## Rapport de contrôle d'installations électriques à basse et à très basse tension

RÉF. 06/2026/64227/D01:1

DATE DU CONTRÔLE 16/04/2026 (15:00 - 16:00) AGENT VISITEUR Julien Terorde  
ADRESSE DU CONTRÔLE Rue des Frères Poels 50 - 1325 Chaumont-Gistoux TYPE DE CONTRÔLE Visite de contrôle vente ancienne installation (8.4.2.)

**Croquis de position élémentaire et descriptif sommaire des tableaux**  
**Schets elektrische installatie en beschrijvende opsomming elektriciteitsborden**  
 Sur base de ce qui est visible et accessible lors du contrôle - Gebaseerd op wat zichtbaar en toegankelijk is tijdens de keuring

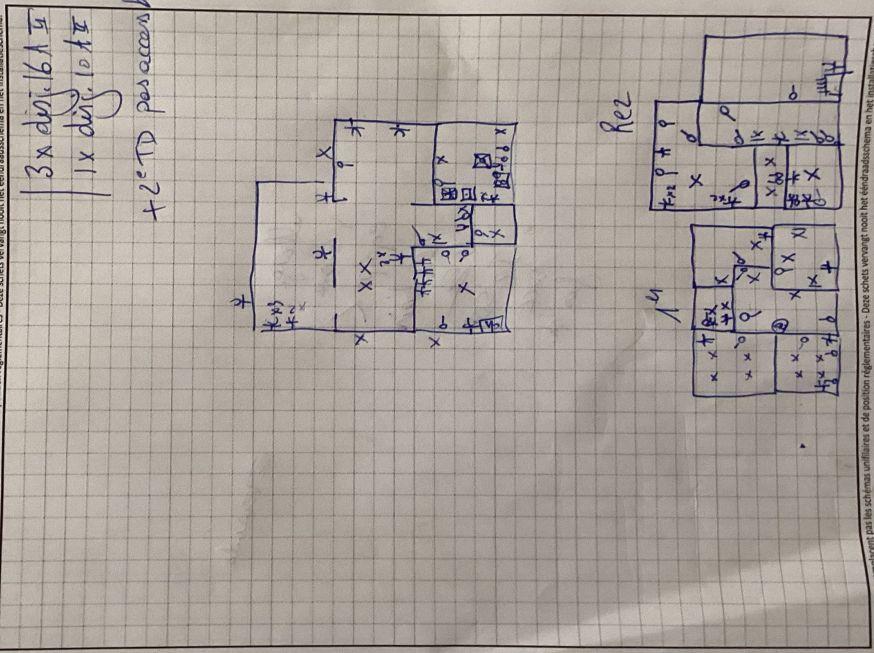
3 x div. 16A I  
 1 x div. 10A II  
 + 2<sup>e</sup> TD pas accessible
